SERVICE INSTRUCTION

ERHÖHUNG DER TELLERFEDERVORSPANNUNG IM PROPELLER- GETRIEBE BEI ROTAX[®] MOTOR TYPE 912 UND 914 (SERIE)

SI-912-015

SI-914-018

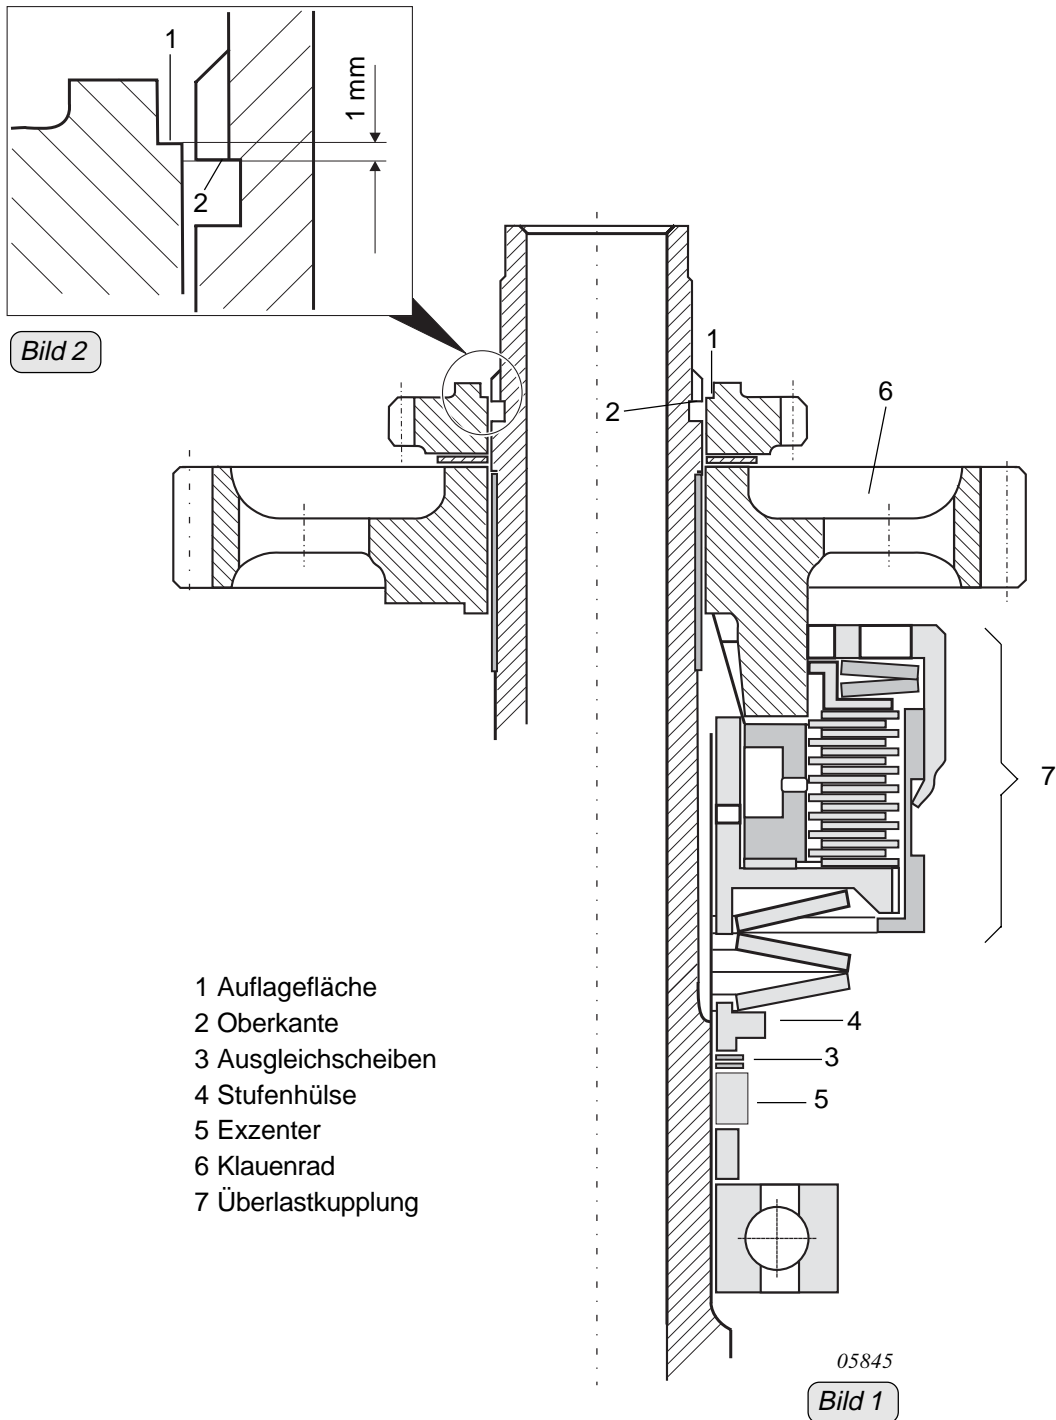
Bei entspannter Propellerwellenbaugruppe muß die Auflagefläche (1) für die Ringhälften **1 mm** über der Oberkante (2) in der Nut der Propellerwelle liegen. Die Differenz ist mit Ausgleichsscheiben (3) unbedingt zwischen Exzenter (5) und Stufenhülse (4) auszugleichen.

◆ **HINWEIS:** Zur Vereinfachung der Einstellung kann vorerst soweit ausdistanziert werden bis die Auflagefläche (1) für die Ringhälften mit der Oberkante (2) in der Nut der Propellerwelle fluchtet und dann eine Ausgleichsscheibe von 1 mm (3) zwischen Stufenhülse (4) und Excenter (5) beigelegt werden.

■ **ACHTUNG:** Bei zu geringer Distanzierung (siehe Bild 2) keinesfalls Federn auf Block drücken, da sonst das Klauenrad mit dem Getriebedeckel kollidiert!

■ **ACHTUNG:** Die Ringhälften müssen unbedingt zur Gänze in der Nut der Propellerwelle liegen!

Durch die Erhöhung der Tellerfedervorspannung ändert sich auch das zulässige Reibmoment im Totgang der Klauenverbindung. Das Reibmoment muß zwischen **mindestens 25 Nm bis maximal 60 Nm** liegen. Siehe dazu letztgültiges Wartungshandbuch, ausgenommen der neu festgelegten Reibwerte.
